品番	TMGG40SEWR	品名	壁付サーモスタット混合水栓	1 / 3
----	------------	----	---------------	-------

### 金具補修品互換性情報

件名 シャワー部の形状変更に伴う、フィルター、Oリングの変更

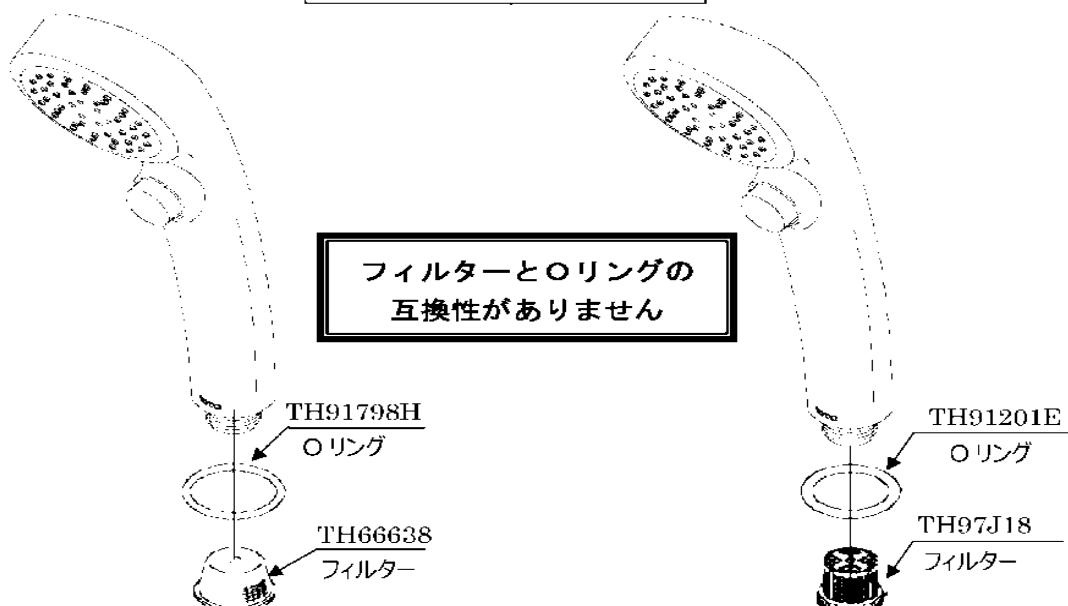
#### 前期・後期型製品識別方法

前期型品

切替時期 2018年10月頃

後期型品

製品の前期型品・後期型品を識別し、それぞれに対応した補修品を選定してください。 2\_A1\_0068
